Stellungnahmen der Öffentlichkeit
im Rahmen der frühzeitigen Beteiligung gemäß § 3 Abs. 1 Baugesetzbuch
zum Bebauungsplan 181 - Sportplatz Nothberg -

Bebauungsplan 181- Sportplatz Nothberg

Bebauungsplan 181 – Sportplatz Nothberg

EG-Hochwasserrisikomanagement-Richtlinie
Hochwassergefahrenkarte
Omerbach

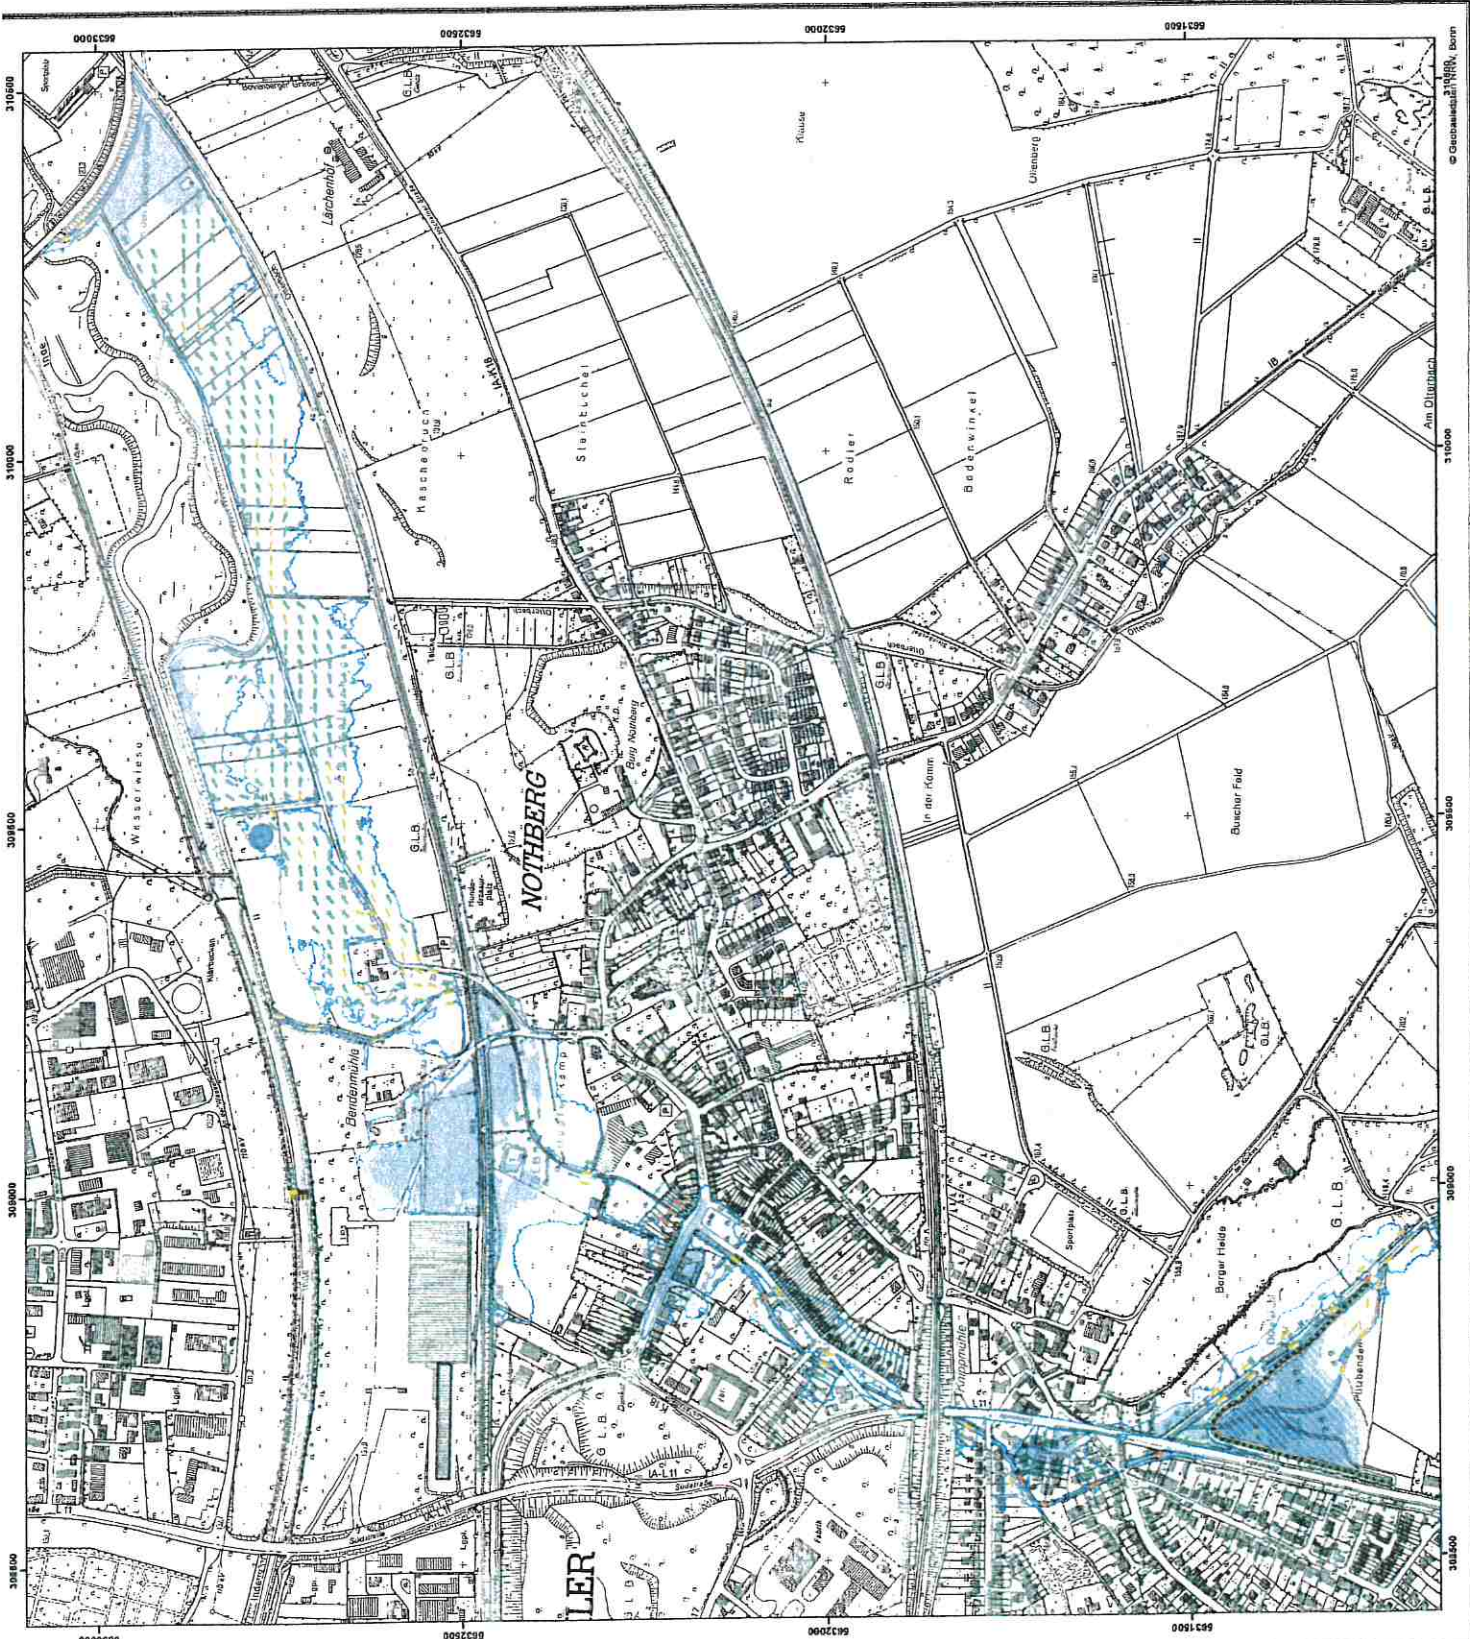
- 2.6 Eine Einleitung von Regenwasser in den Omerbach führt bei Starkregen oder bei Schneeschmelze zwangsläufig zu einem höheren Wasserspiegel als bisher. Dies wird dazu führen, dass zusätzliche Häuser in Nothberg jetzt in ein Hochwassergefährdungsgebiet fallen. Dies ist den Besitzern der Häuser nicht zuzumuten. Ebenfalls führt die Einleitung evtl. dazu, dass nicht bebaute Grundstücke Hochwassergefährdungsgebiet werden und somit nicht mehr als Bauland zur Verfügung stehen. Ist das berücksichtigt? Auch das ist meines Erachtens den Besitzern der betroffenen Grundstücke nicht zuzumuten. Als Anlage füge ich eine Kopie der entsprechenden Hochwassergefahrenkarte (Stand 03/2013) bei. Gibt es entsprechende Berechnungen, wie sich die Einleitung des Oberflächenwassers konkret auswirken wird?
